Delibera Num. 770 del 16/05/2022

Oggetto: ART. 20, LR 4/2018: PROVVEDIMENTO AUTORIZZATORIO UNICO
COMPRENSIVO DEL PROVVEDIMENTO DI VIA RELATIVO AL PROGETTO
DENOMINATO "TANGENZIALE DI FOGLIANO - DUE MAESTÀ IN COMUNE
DI REGGIO EMILIA" DA REALIZZARSI IN COMUNE DI REGGIO EMILIA,
LOCALITÀ FOGLIANO, PROPOSTO DALLA PROVINCIA DI REGGIO EMILIA.

ALLEGATO 1: Immagini delle porzioni di habitat 6510 rilevate nell'area della ZSC IT4030021 interessata dal progetto della tangenziale di Fogliano.

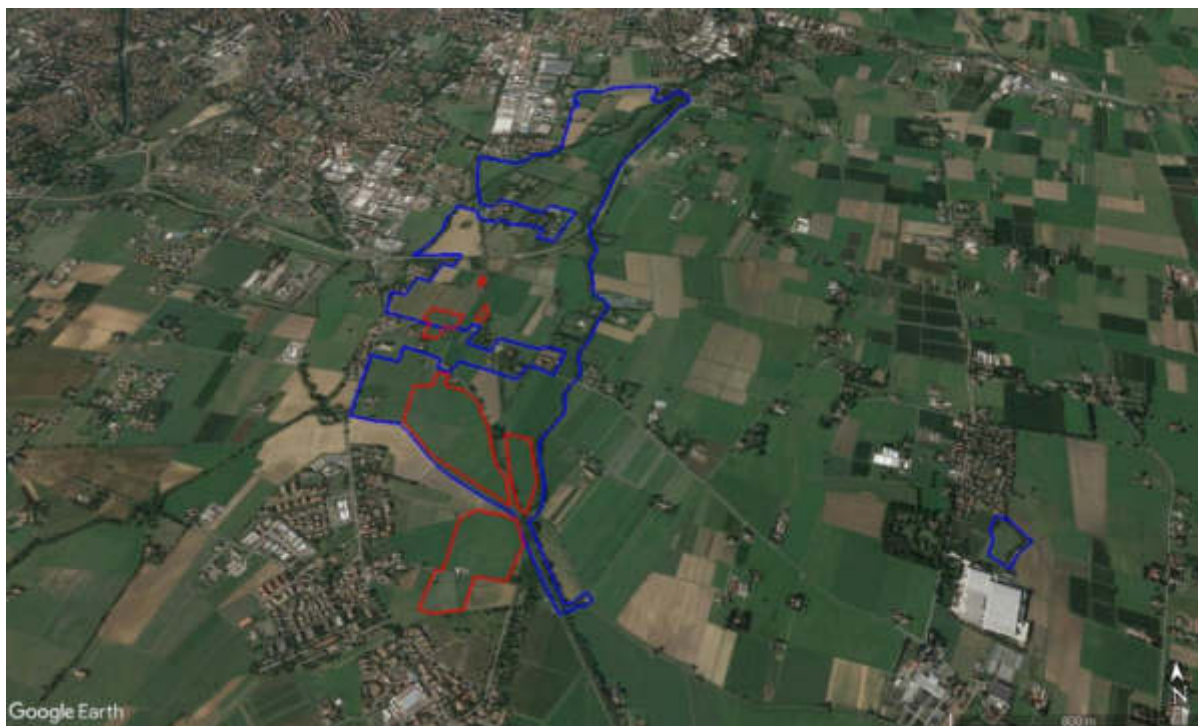
L'insieme dei poligoni (**in rosso**) relativi all'habitat 6510 all'interno e nelle immediate vicinanze della ZSC IT4030021 (**in blu**).

Schema dei diversi tracciati della tratta nord della Variante di Fogliano

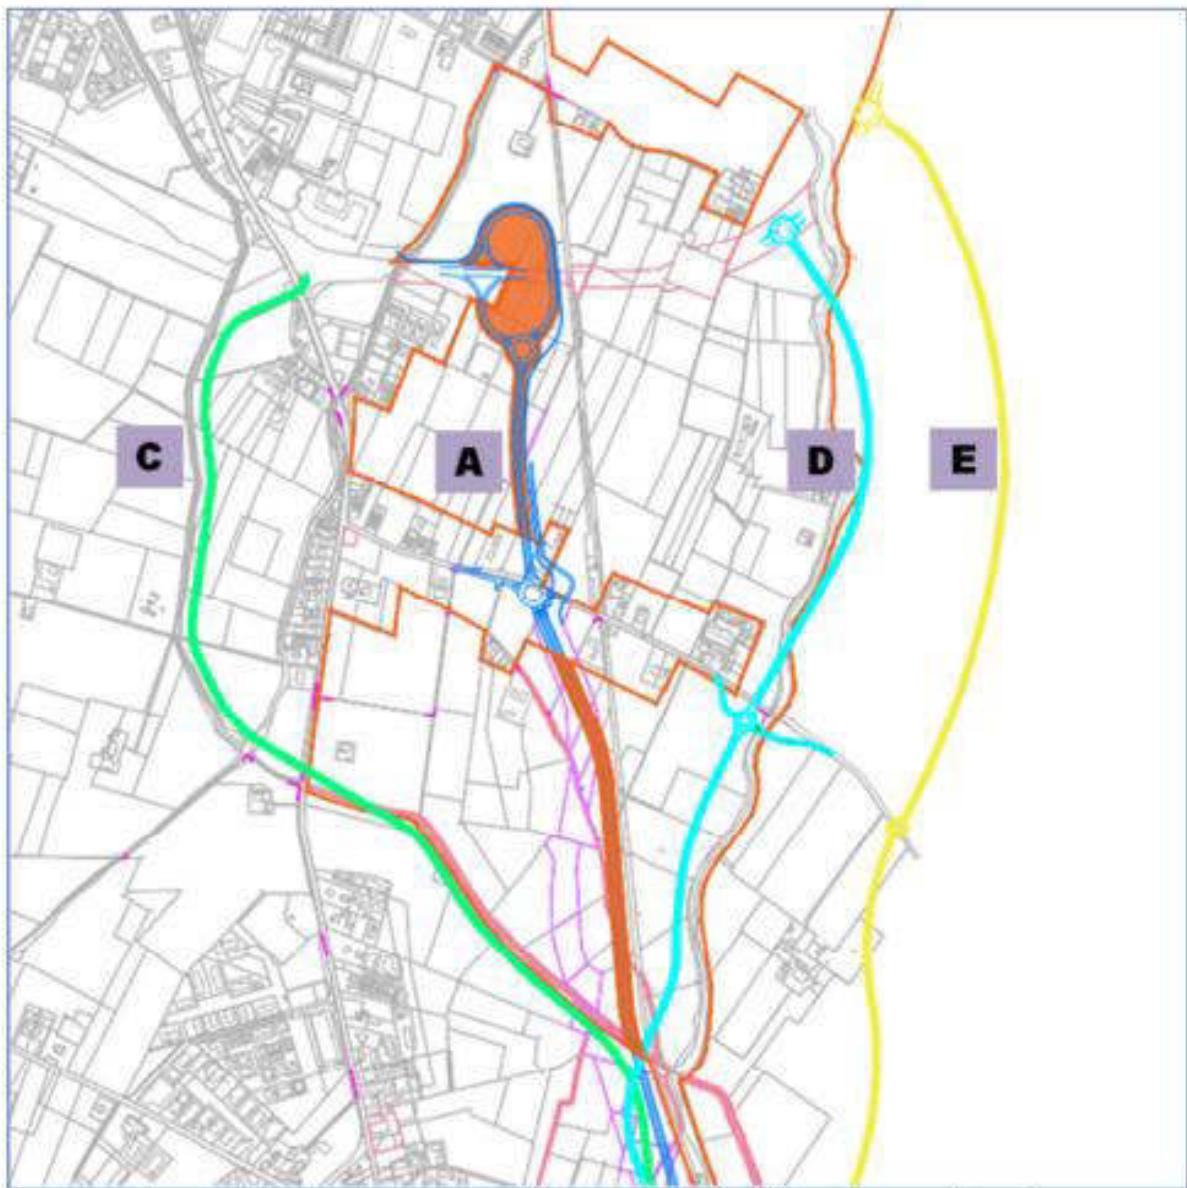
Di conseguenza si ritiene che la soluzione più coerente ed efficace risulterebbe quella che consente di accogliere il più possibile sia il traffico di attraversamento sia il traffico generato dall'abitato di Fogliano stesso.

Si ritiene quindi utile che gli studi sui possibili tracciati alternativi, obbligatori in caso di attraversamento di una ZSC siano finalizzati a scegliere il tracciato che fornisce i valori trasportistici migliori sia per l'abitato di Fogliano sia per l'abitato di Due Maestà. Infatti, si ritiene che la progettazione trasportistica della nuova tangenziale debba riguardare sia l'abitato di Fogliano sia l'abitato di Due Maestà posto tra la rotonda di via Anna Frank e la Tangenziale Sud-via Piacentini.

All'interno del documento presentato dalla Provincia di Reggio Emilia, sono riportate due ipotesi di tracciato alternative e che portano a risultati trasportistici differenti

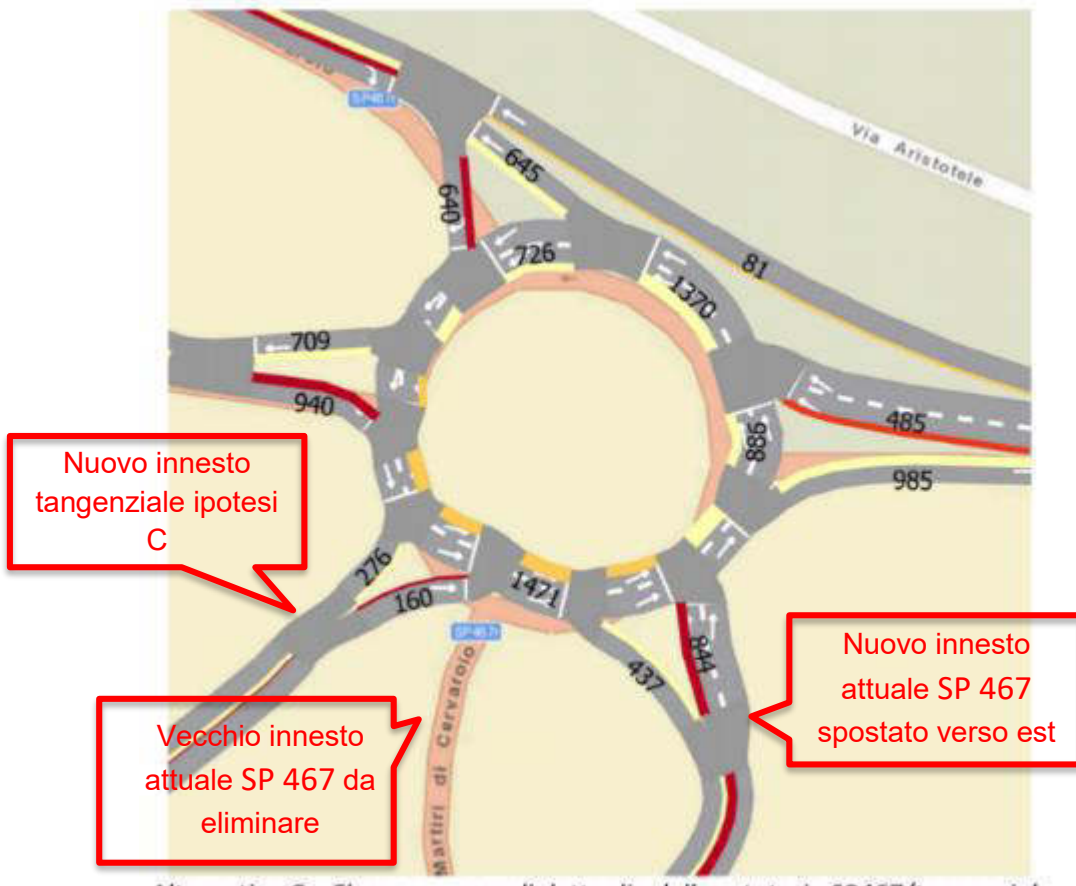
Premesso quanto sopra, con la presente si segnala che la documentazione progettuale pubblicata non contempla elaborati relativi alla soppressione del Passaggio a Livello su VIA ANNA FRANK (n. 19, progr. Km 17+740 della linea ferroviaria Reggio Emilia – Sassuolo), ed è quindi necessario che la stessa sia integrata da documentazione progettuale fino almeno ad un livello di Studio di Fattibilità Tecnico Economica.

Invece, nel progetto definitivo delle opere stradali non si prevede in alcun modo la realizzazione di una svolta a destra sulla nuova rotatoria di via Anna Frank o del sottopasso in prossimità del passaggio a livello; di fatto la progettazione definitiva non sembra risolvere il problema legato alla vicinanza tra la nuova rotatoria su via Anna Frank e l'esistente passaggio a livello.

ALLEGATO 1 Estratto elab. PDESB00120 'Inquadramento dell'intervento – Planimetria catastale' tratto NORD con richieste di modifica

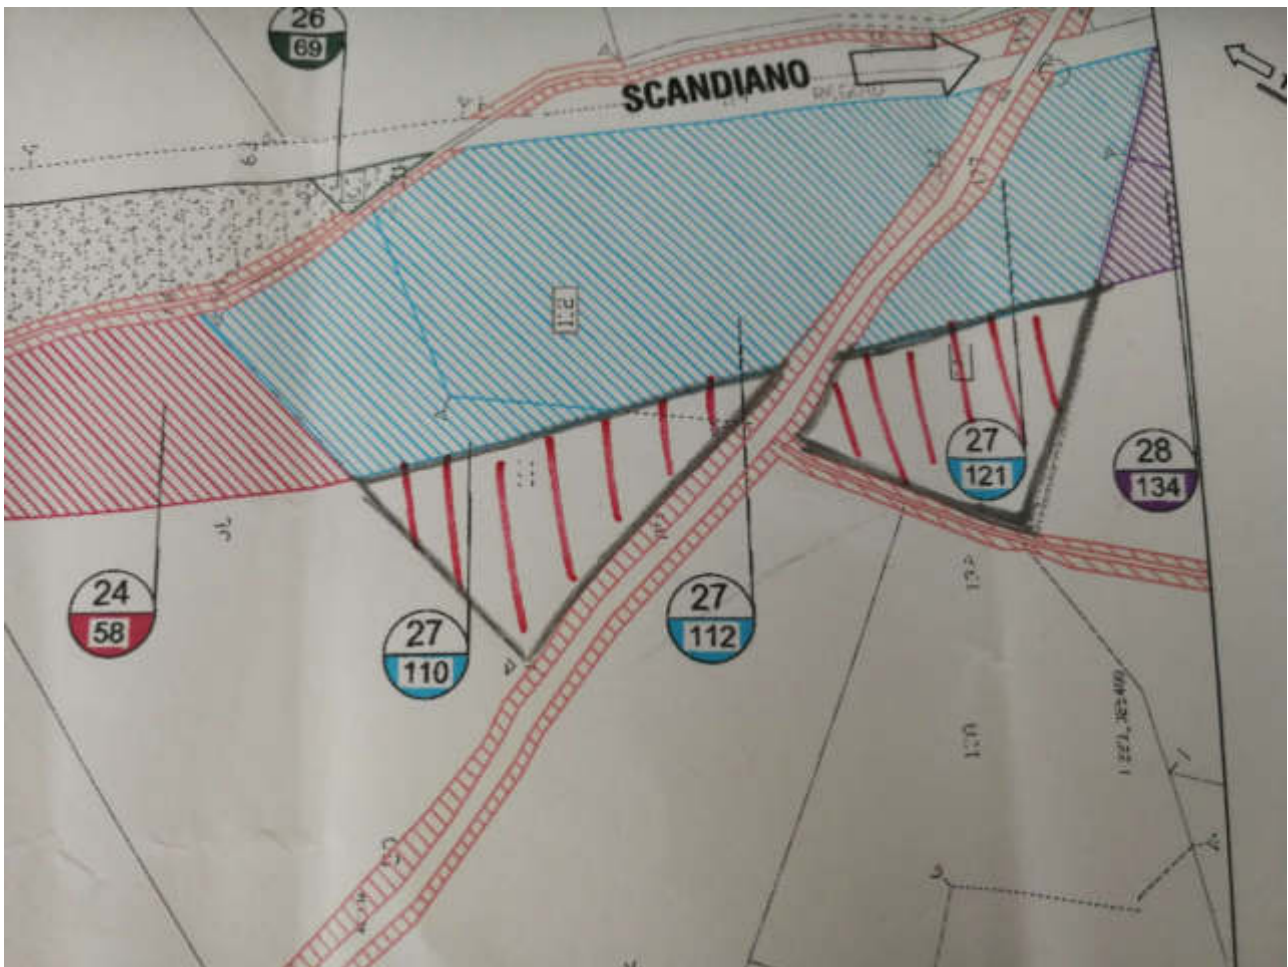
- il terreno di cui al Mapp. 67 intercluso fra l'area oggetto di esproprio e la ferrovia risulterebbe intercluso, poco accessibile; se ne propone pertanto l'inserimento fra le aree da espropriare;

- per quanto riguarda l'area oggetto di occupazione temporanea (cantiere) pure collocata sul terreno Fg. 269 Mapp. 67, si ravvisa che la stessa potrebbe essere meglio collocata sul lato opposto della strada in progetto, anche in relazione a eventuali futuri utilizzi da parte dell'Ente, nonché allo scopo di non interessare l'ambito del campo da calcio. *In subordine si chiede di estendere l'esproprio alla parte di mappale 67 fino al campo da calcio, essendo assai problematico riproporre un uso agricolo per la stessa dopo lo svolgimento del cantiere (come pure un utilizzo differente vista l'esiguità degli spazi a disposizione).*

Si vedano per una migliore esplicitazione gli Allegati grafici 1-2 in cui sono campite con tratteggio rosso le aree per cui si chiede estensione dell'area espropriata .

Tratteggio rosso= richiesta estensione esproprio

ALLEGATO 2 Estratto elab. PDESB00120 'Inquadramento dell'intervento - Planimetria catastale' tratto SUD con richieste di modifica

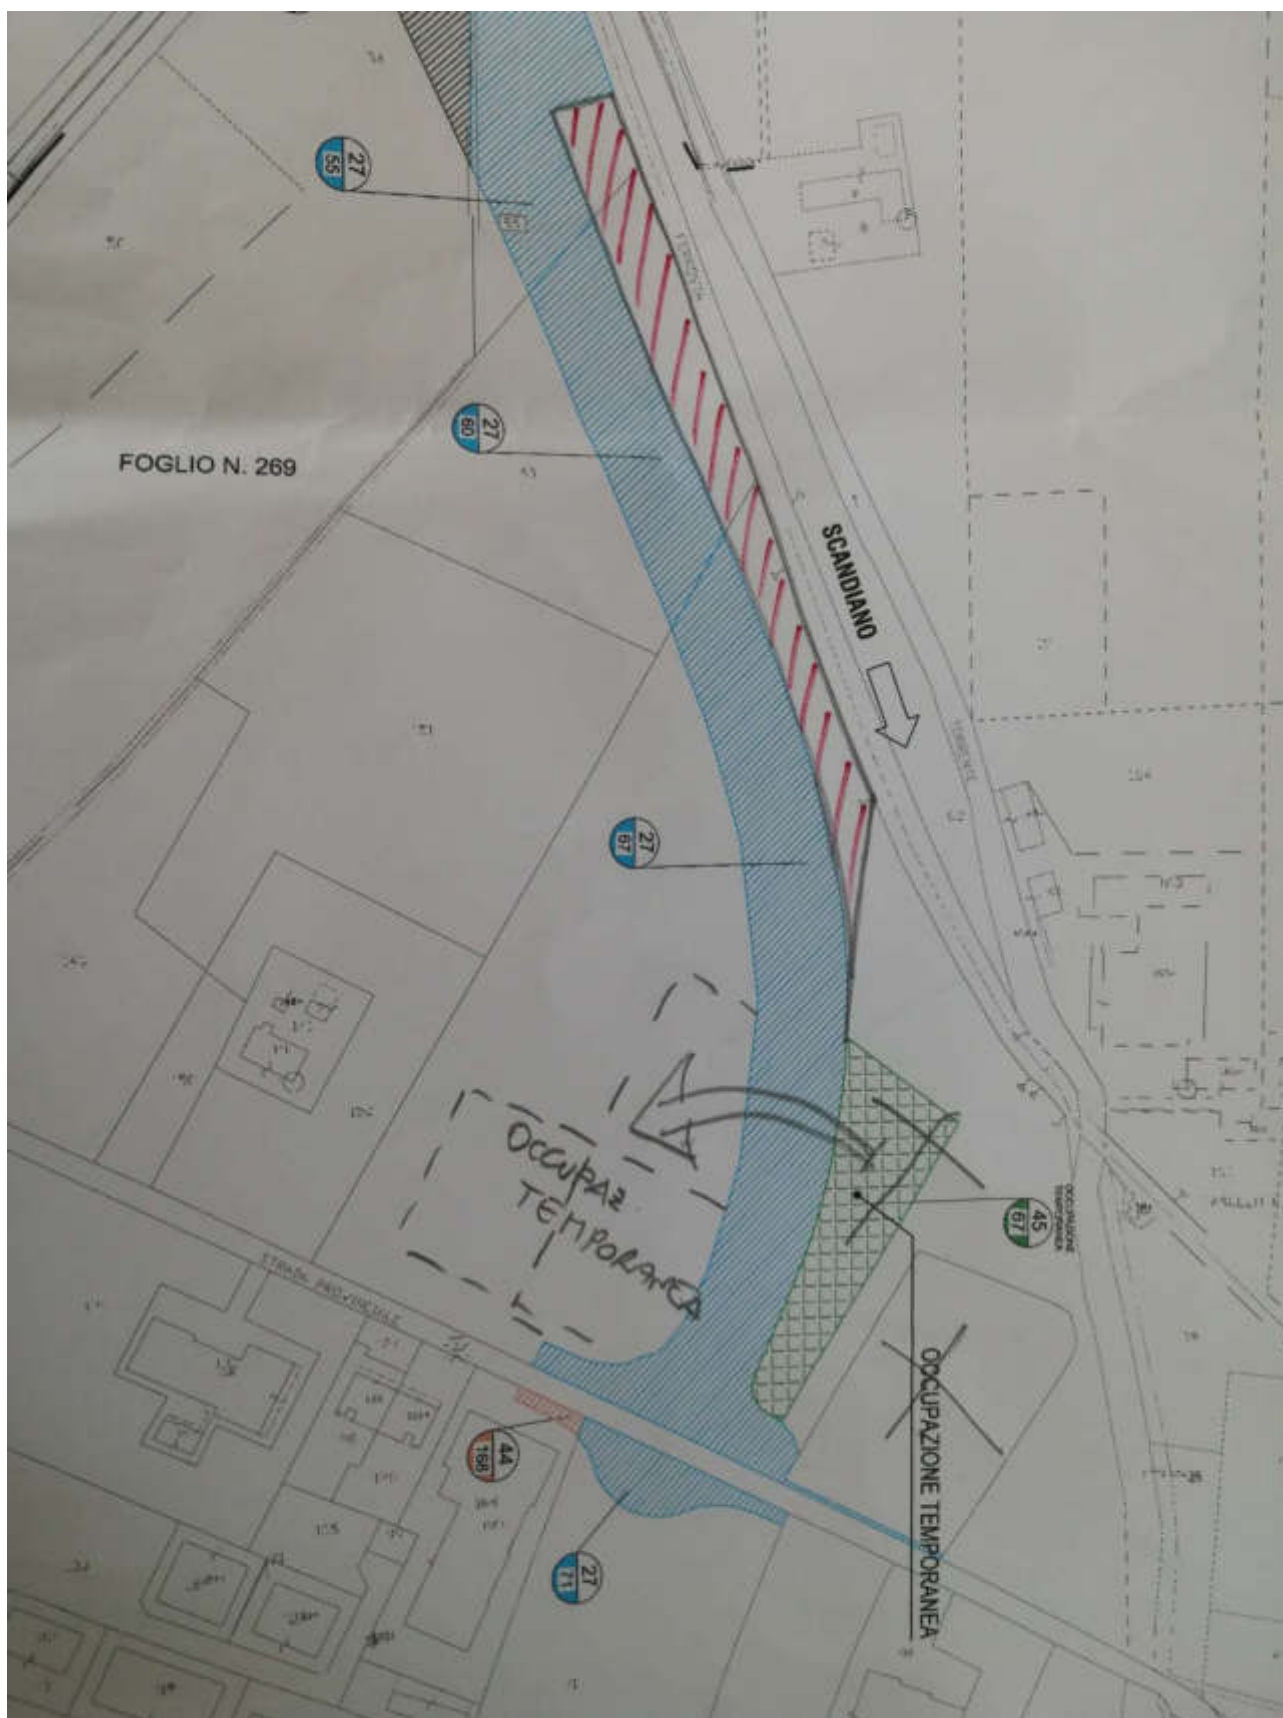
Tratteggio rosso= richiesta estensione esproprio
